INZP.271.3.23.2024

dotyczy postępowania o udzielenie zamówienia publicznego, którego przedmiotem jest: **Przebudowa budynku Centrum Kultury Śląskiej „Grota” w Świętochłowicach**

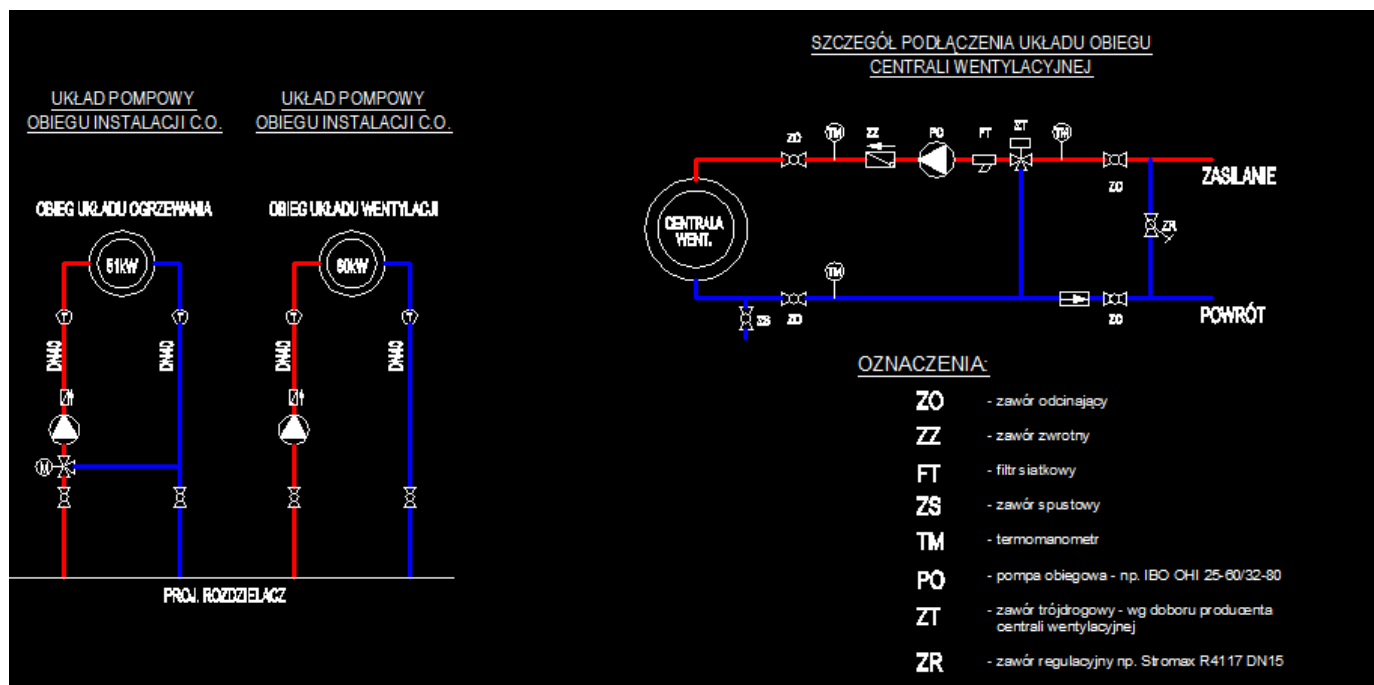
Pytanie nr 2

Prosimy o uszczegółowienie układu pompowego instalacji c.o., wentylacji oraz obiegu centrali wentylacyjnej z podaniem parametrów oraz średnic

Odpowiedź

dane podano na schemacie - poniżej
